第 171 回「柏崎刈羽原子力発電所の透明性を確保する地域の会」

第171回「地域の会」定例会資料〔前回定例会以降の動き〕

委員ご質問への回答

※平成 29 年 8 月 21 日原子力規制庁提出資料

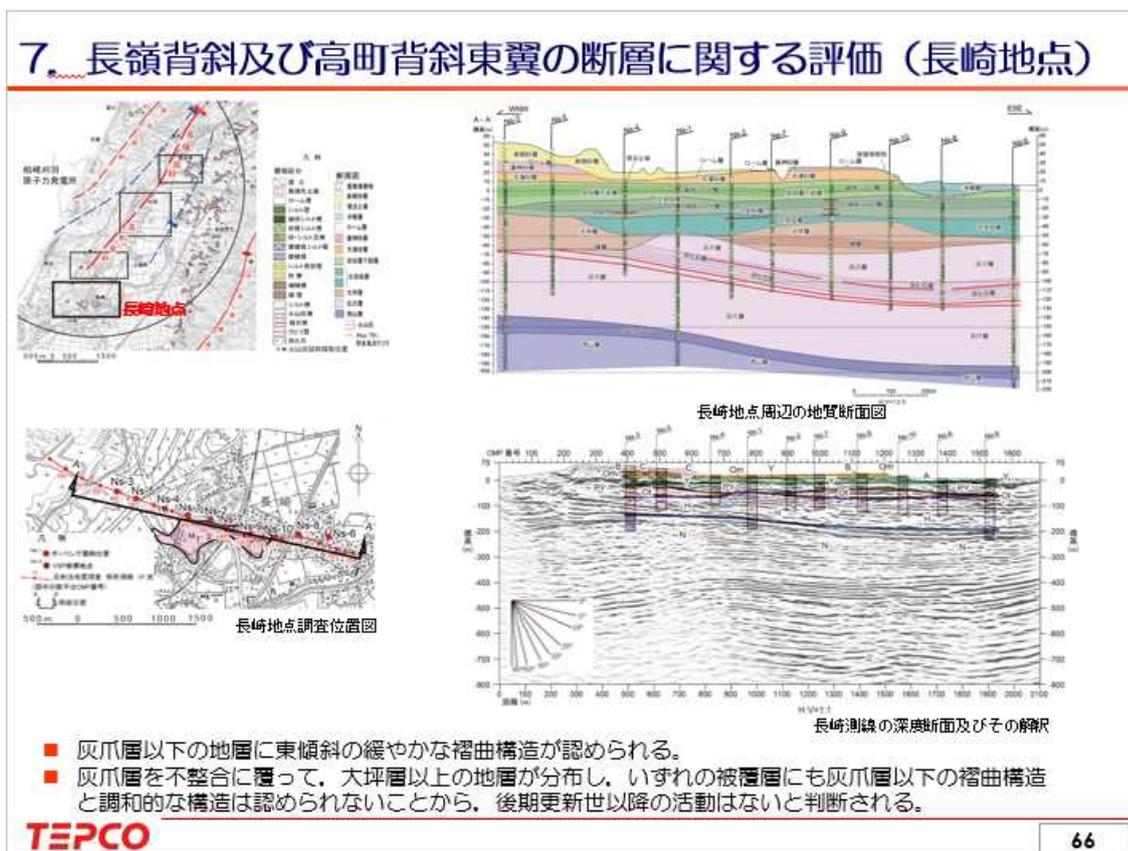
★①回答Aで、H25年9月27日の審査申請では「露頭番号54で、中子軽石層（NG）が確認された」としたが、その後の過程で「論文に示される柱状図が、露頭番号53と54とで逆になっていた」「それ以降は露頭番号53で中子軽石層（NG）が確認されたとの正しい状況を資料に反映しております。その際、当社の調査において、露頭番号53で中子軽石層（NG）の根拠となるカミングトン閃石を確認しています。」と回答しています。そうですか？

★②H28, 9, 30, の審査会に「（原子力発電所）資料2」P66、「7. 長嶺背斜及び高町背斜東翼の断面に関する評価（長崎地点）において、ボーリング、VSP 検層、反射法地震探査 解析側線をまとめた地図がります。ここに、ボーリング掘削地点Ns-9にLoc2と書かれています。さらに、ボーリング調査結果の断面図には、Ns-9niLoc2、NG▶と書いてあります。NG▶の採取層は大湊砂層上部で標高約22mと読める図になっています。

8月2日の回答が正しいとすれば、露頭番号53=元佐藤医院付近の崖地は、越後線の西、ボーリング掘削地点Ns-1にならなければなりません。標高も30m、ボーリング調査結果の断面図から見たら大湊砂層などどこにもありません。あるとしたら高さから番神砂層です。岸・宮脇論文（1996）原本には露頭番号53=元佐藤医院付近の崖地は番神砂層標高も30mで、大山倉吉軽石層DKP採取と書かれています。

質問 1. ★①と★②の違いどのように説明しますか。他の審査会でも中子軽石層（NG）の採取地を示す地図を出して、採取は露頭番号 53 だとしていますが、ボーリング調査結果の断面図の Ns-9niLoc2、NG▶だけは変えてありません。Ns-9niLoc2 の採取地名は「土合」ですが、岸・宮脇は「土合・岩野台団地」北側の崖地を調査したと思われます。そこは「長崎」と言われるところです。活断層研究会は H29, 5, 12、「団地北側の崖地」でカミングトン閃石が確認できる火山灰＝中子軽石層（NG）を採取しています。

- NG（中子軽石）及びDKP（大山倉吉火山灰）をそれぞれ確認した箇所は、先月ご説明したとおりです。
- 資料については、適宜、訂正、修正を行っていますが、その訂正、修正が不十分な箇所が残っております。ご指摘ありがとうございます。
- なお、本年8月に補正申請、纏め資料を提出する際に、このような箇所がないことを確認した上で提出しています。
- 資料作成に当たっては、引き続き記載の適正化に努めて参ります。
- 提出した纏め資料の図を、以下にお示しします。

※平成 29 年 8 月 21 日原子力規制庁提出資料を拡大・加筆

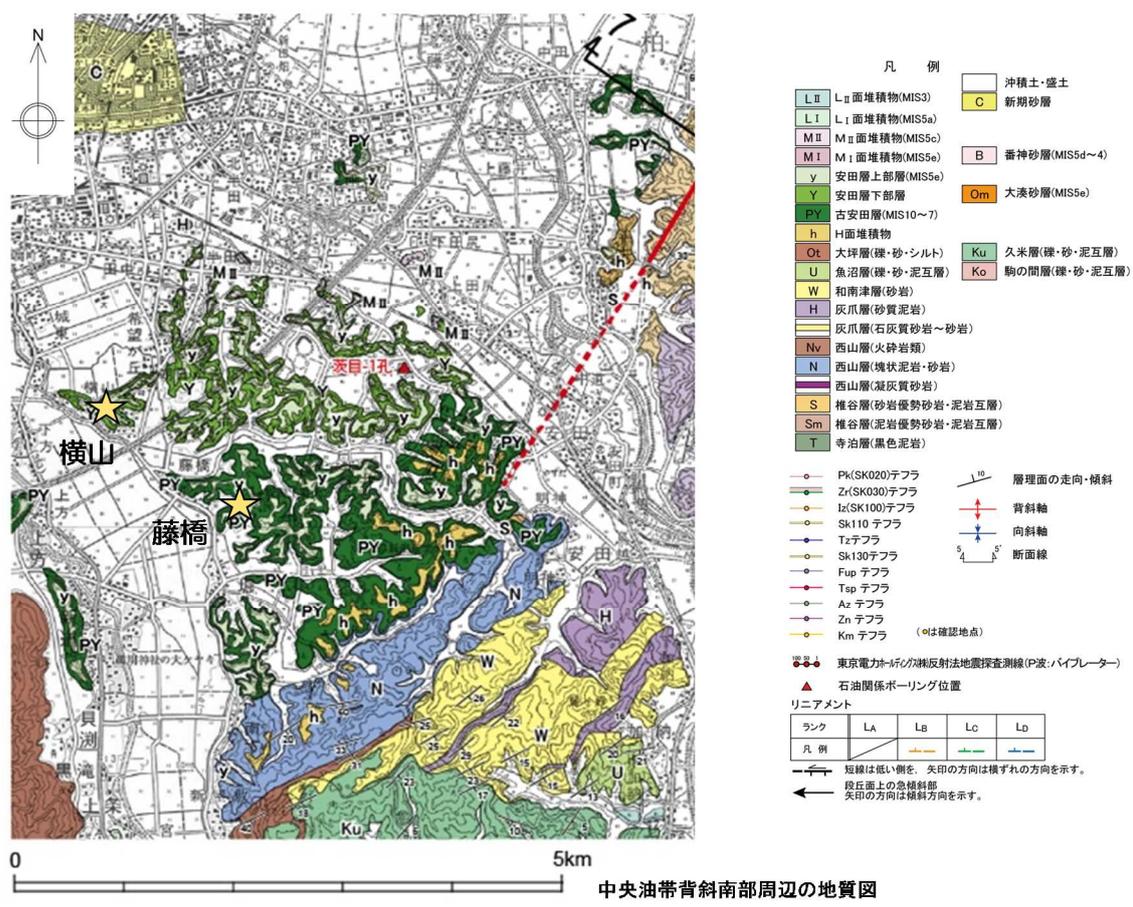
質問1. 前回質問の③の回答に青丸部分は「古安田層でなく安田層下部層」に修正するとありますが、新潟工科大学付近は青丸にも赤丸にも入っていません。テフラ藤橋40が採取されたところで、東電は、中位段丘でもテフラ藤橋40があるから古安田層だと主張しているところです。○で示すようなアバウトことはしてもらいたくありません。安田層下部層に修正したところを拡大して示してください。

A. 下記の通りです。
